## FAQ-Nummer: 16-007

### Brandschutzvorschriften VKF, Ausgabe 2015

### Brandschutzrichtlinie 16-15 / Flucht- und Rettungswege

Ziffer, Absatz [2.5.4, Absatz 1-6](#)  
 Thema: Materialisierung Laubengänge  
 Beschlussdatum: 16.03.2016

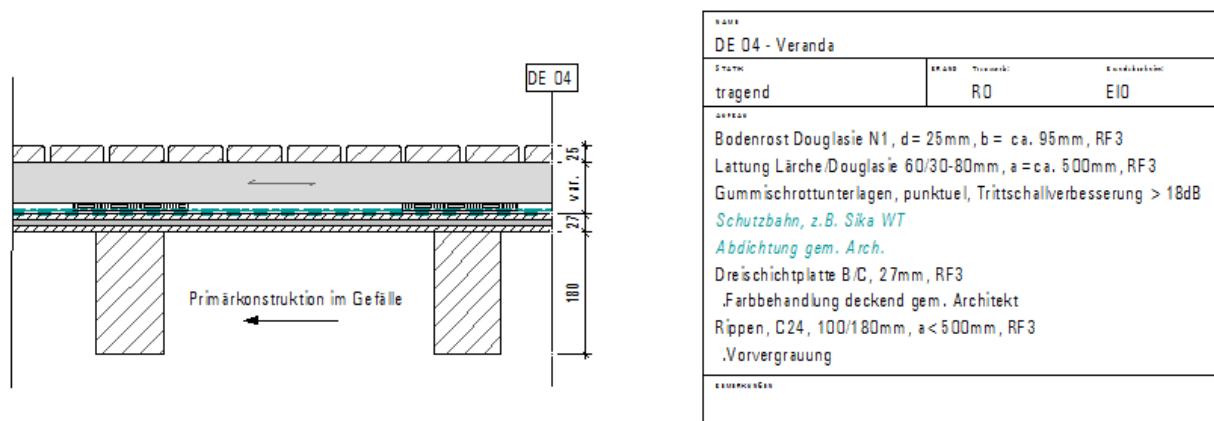
Bei der Materialisierung von Laubengänge stellen sich aus Sicht des Holzbaus Fragen, welche für uns nicht ganz klar aus der Richtlinie hervorgehen:

- Darf generell auf den Laubengang (horizontaler Fluchtweg) einen Bodenrost aus RF3 verlegt werden oder gilt der Absatz 1 der Nichtbrennbarkeit für den ganzen Laubengangaufbau inkl. Bodenrost?  
 Für mich könnten zwei mögliche Ansätze gewählt werden
  - o Verwendung von Baustoffe Tabelle 4.2: Bodenbeläge in horizontalen Fluchtwegen RF3
  - o Verwendung von Baustoffe Tabelle 3.3.2 Sichtaufbau z.B Variante 2 mit Oberster Schicht RF3 und BSP 30-RF1.
- Absatz 6: Welche Schichten dürfen bei zwei Fluchtmöglichkeiten aus RF3-Baustoffe bestehen? Wäre z.B ein Aufbau wie untenstehend aufgeführt komplett in brennbar möglich? oder gilt der Absatz 1 der Nichtbrennbarkeit von Laubengängen auch für Absatz 6?

Frage 1: Bei Gebäuden geringer und mittlerer Höhe kann im Laubengang als Bodenbelag ein Bodenrost aus Baustoffen der RF3 eingesetzt werden.

Hinsichtlich der Materialisierung der Bodenbeläge gilt BSR 14-15, Tabelle 4.2, Spalten „Bodenbeläge“ und Zeilen „Horizontale Fluchtwegen“.

Frage 2: Die Forderung, wonach Laubengänge aus Baustoffen der RF1 zu erstellen sind [BSR 16-15, Ziffer 2.5.4, Absatz 1] gilt auch bei Laubengängen, welche an beiden Enden in vertikale Fluchtwegen führen. Es entfällt lediglich die Anforderung, wonach die Lauffläche mit 30 Minuten Feuerwiderstand zu erstellen und feuerwiderstandsfähig an die Aussenwand anzuschliessen ist. Im Weiteren dürfen Aussenwandbekleidungen sowie lineare, tragende Bauteile aus brennbaren Baustoffen erstellt werden.

In der dargestellten Konstruktion muss daher die „Dreischichtplatte B/C, 27 mm, RF3“ gegen eine vollflächig geschlossene Tragschicht aus Baustoffen der RF1 ersetzt werden, sofern der Laubengang der BSR 16-15, Ziffer 2.5.4, Absatz 6, entspricht. Der „Bodenrost“ sowie die „Rippen“ dürfen aus Baustoffen der RF3 (Gebäude geringer und mittlerer Höhe) bestehen.

Wird an Stelle einer vollflächig geschlossenen Tragschicht aus Baustoffen der RF1 eine offene Konstruktion (z.B. Gitterroste) eingebaut, darf kein zusätzlicher Bodenrost aus brennbaren Baustoffen verlegt werden.
